# 无锡地铁集团有限公司

锡地铁地保函〔2024〕122号

## 关于望溪路与尚德路交叉口东南侧地块出让 地铁保护意见的函

望溪路、尚德路交叉口东南侧地块与地铁1号线平面关系图

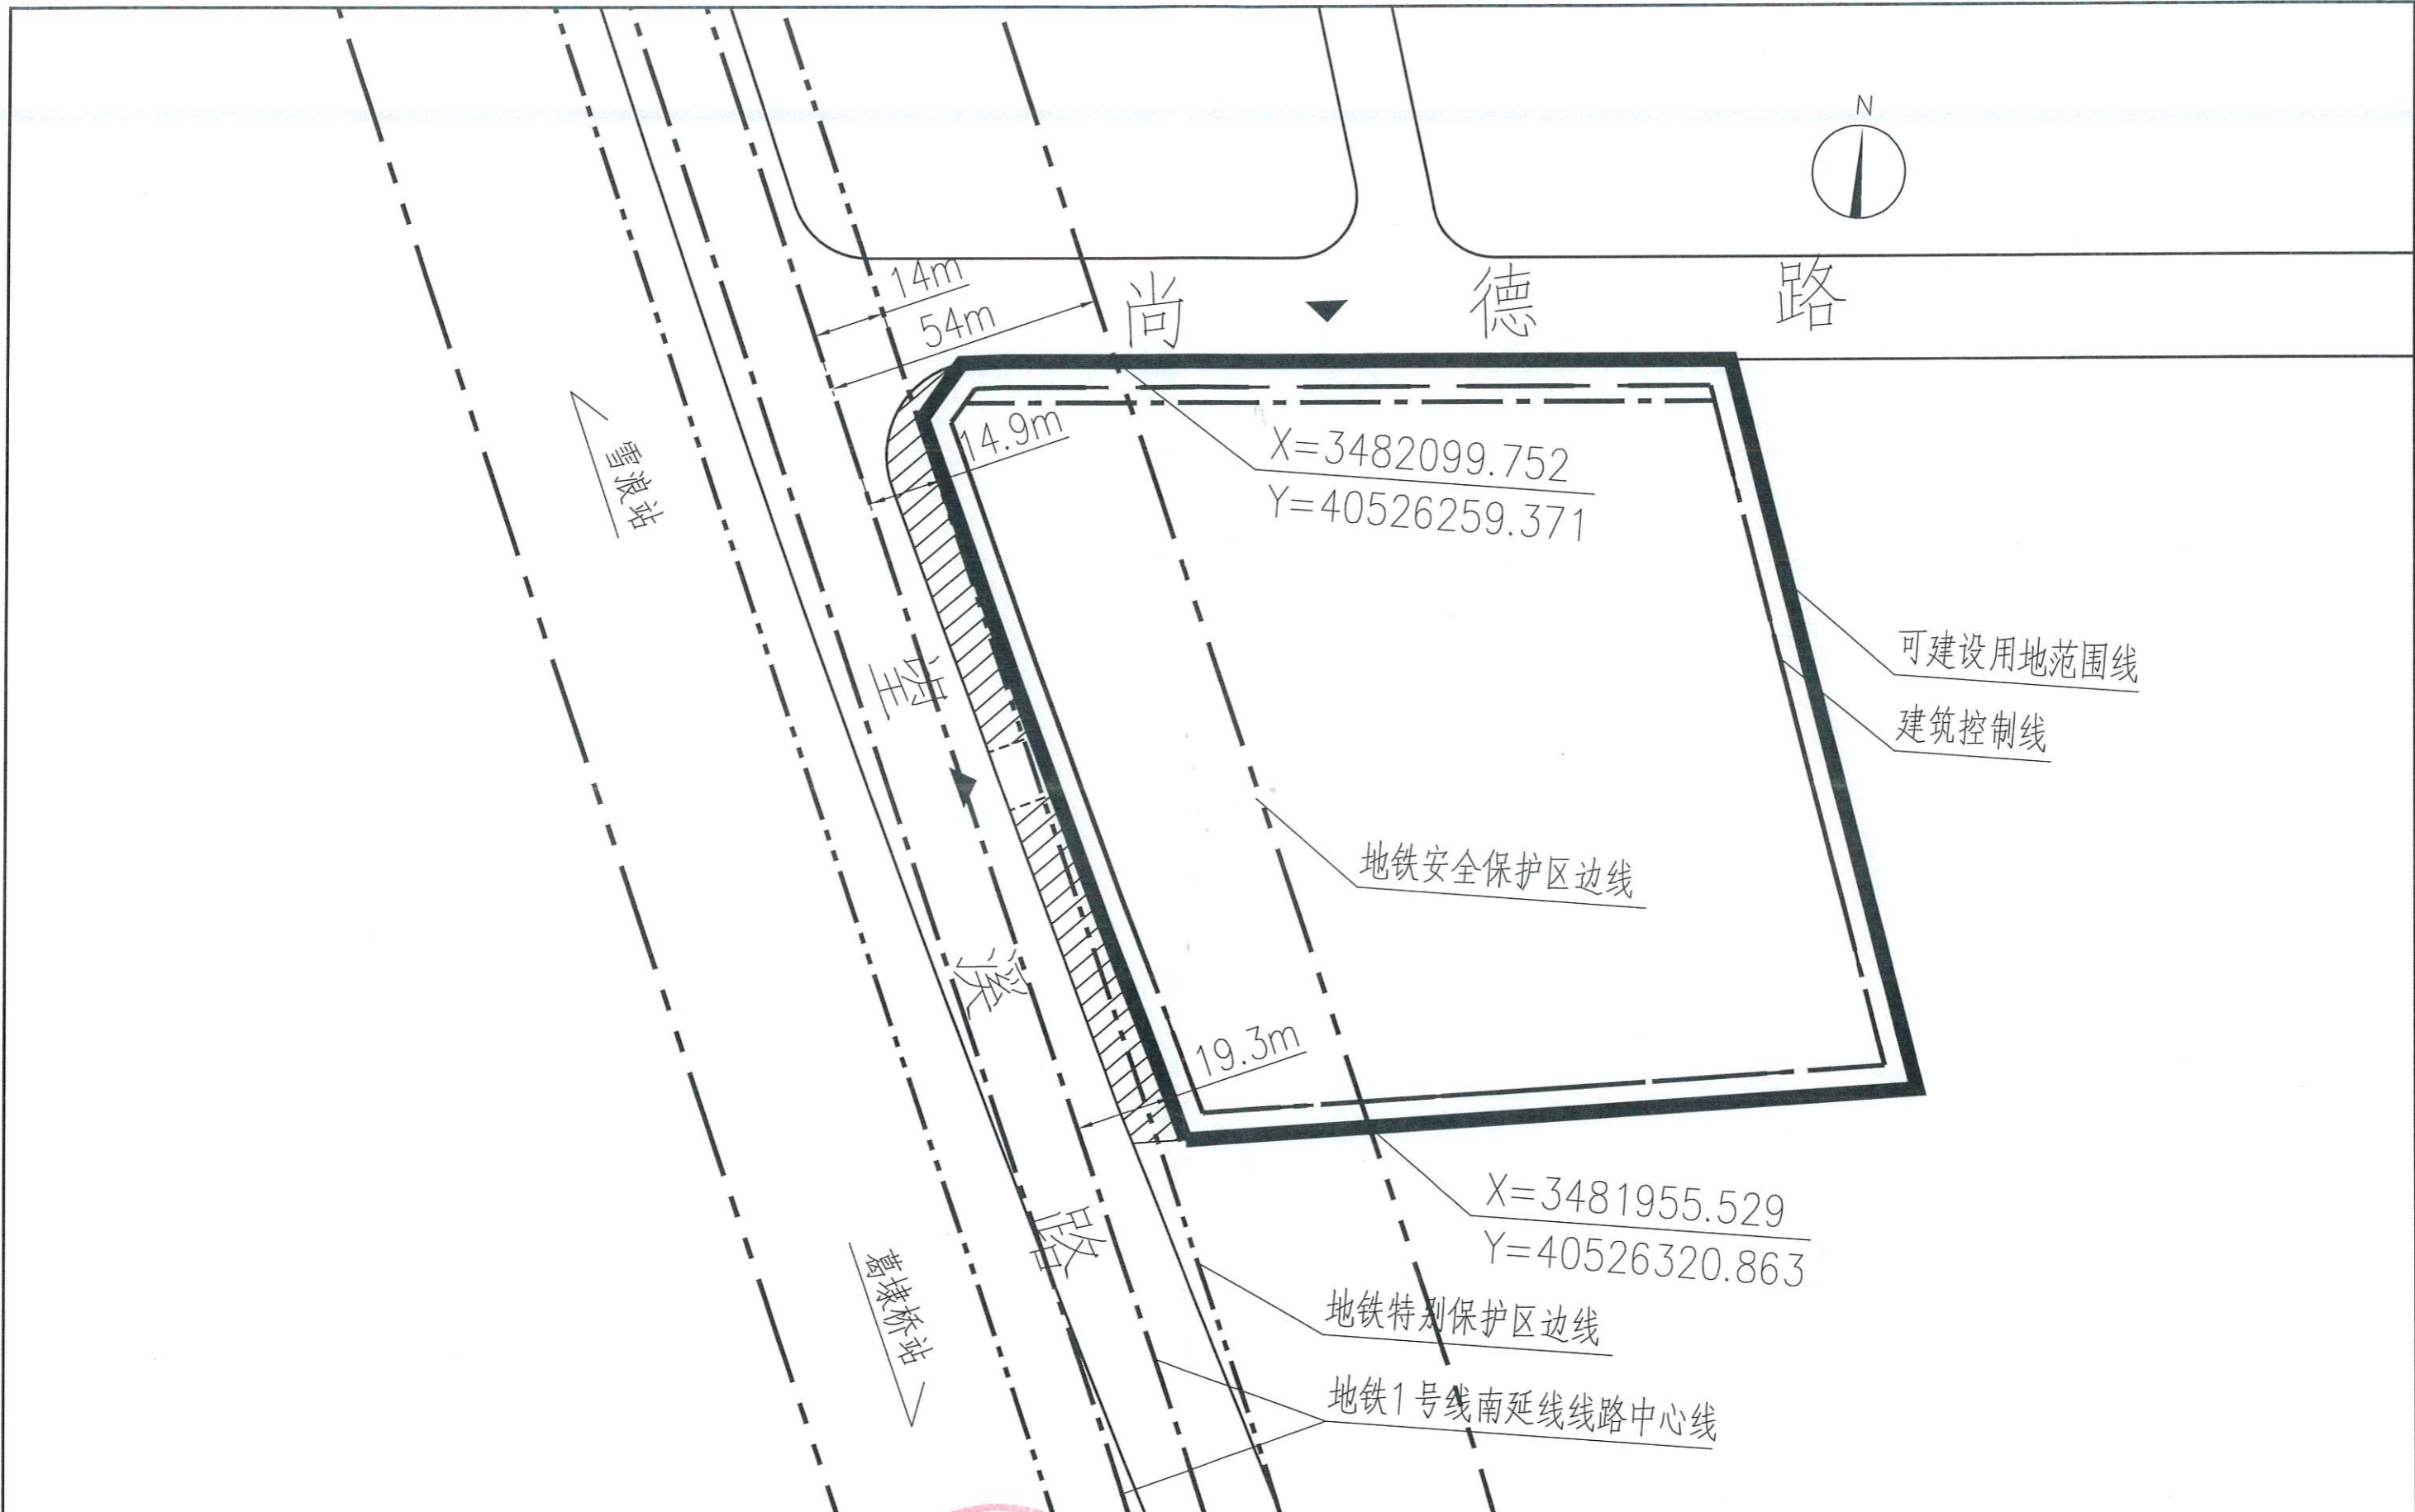
望溪路与尚德路交叉口东南侧地块（以下简称该地块）位于地铁线路的安全保护区内。

根据《无锡市轨道交通条例》关于安全保护区的管理规定，地块开发建设单位应当事先书面征求地铁集团的意见；地块内实施方案（包括围墙、出入口、管线等附属设施）与轨道交通设施之间应满足结构安全退距、消防、环评等技术要求；地块开发建设单位应当分析、论证施工活动对轨道交通设施的影响，制定轨道交通设施安全保护方案，并经地铁集团同意后，按照方案进行施工。

- 1、本图尺寸以米计,本图坐标采用2000国家大地坐标系。
- 2、地铁1号线雪浪站~葛埭桥站区间沿望溪路南北向敷设,采用盾构法施工,在地铁特别保护区范围内除《无锡市轨道交通条例》第二十六条规定允许的建设活动外,不得进行其他建设活动。
- 3、地块内实施方案与地铁设施之间应满足结构安全退距,消防、环评等技术要求。
- 4、若规范调整,按最新版的规范执行。
